Rapport de contrôle d'installations électriques à basse et à très basse tension

RÉF. 158/2025/100648/D01:1

DATE DU CONTRÔLE 09/04/2025 (12:15 - 13:00) **AGENT VISITEUR** Thierry Van Vooren
ADRESSE DU CONTRÔLE Chaussée de Mons 31 (étage 4 bte 24) - 1400 Nivelles **TYPE DE CONTRÔLE** Visite de contrôle vente ancienne installation (8.4.2.)

Croquis de position élémentaire et descriptif sommaire des tableaux

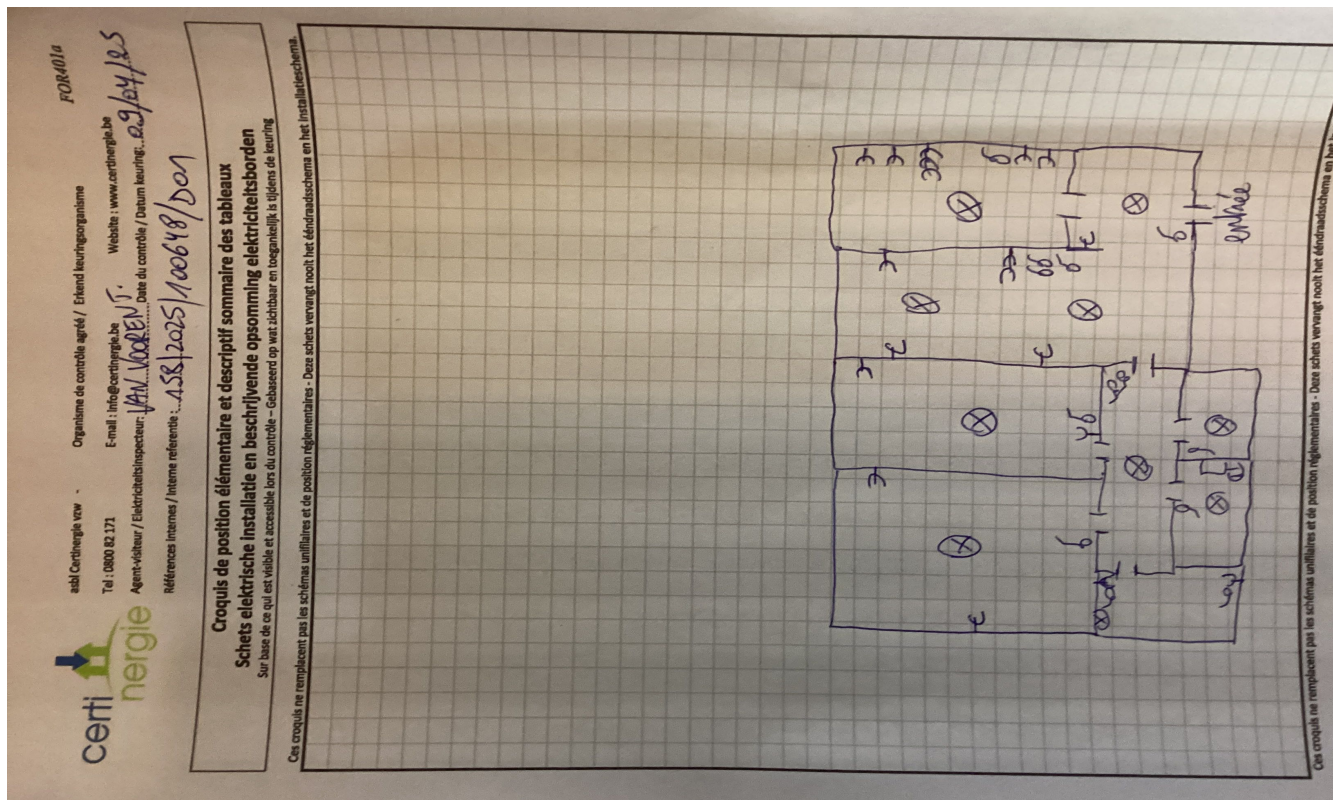
Note : ces croquis ne remplacent pas les schémas unifilaires et de position réglementaires
